**Avis en date du 11 février 2020
de la Mission régionale d'autorité environnementale d'Île-de-France
sur le projet de prolongement du tramway T3b à l'ouest
dans les 16^e et 17^e arrondissements de Paris**

Le présent avis porte sur le projet de prolongement du tramway T3b entre la Porte d'Asnières et la Porte Dauphine. Il est émis dans le cadre de deux demandes de permis d'aménager présentées par la Ville de Paris et Île-de-France Mobilité.

Figure 2: Voies plantées et taux de couverture végétale à l'état initial– source : APUR / étude d'impact

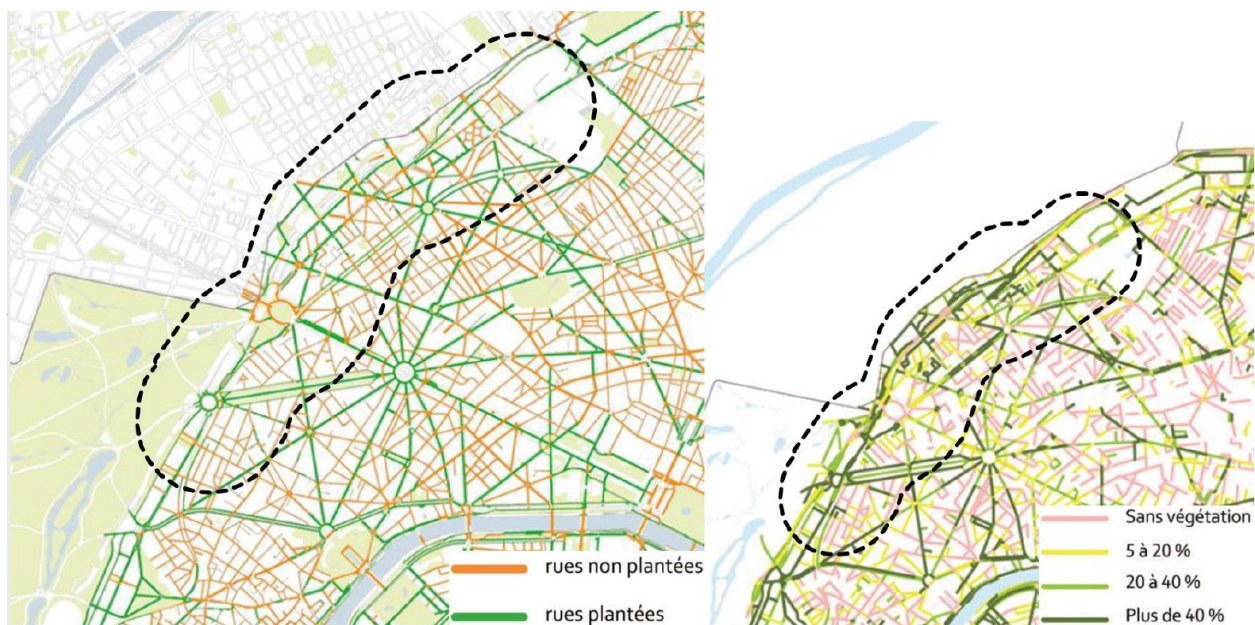
Par ailleurs, la continuité des allées plantées le long des Maréchaux est l'une des caractéristiques principales du secteur. La carte ci-dessus (fig. 3) montre que la couverture végétale y est particulièrement généreuse. L'état initial a été complété afin de caractériser plus finement ces plantations par séquence d'insertion du projet (D.2 – pages 166-170). Des compléments ont également été apportés afin de mettre en avant la cohérence de certaines séquences paysagères, telles que *avenue Foch – Porte Dauphine – Bois de Boulogne*. Enfin, la contribution des alignements d'arbres au cadre de vie, notamment leur rôle dans la réduction de l'effet d'îlot de chaleur urbain, nécessite d'être mieux précisée.
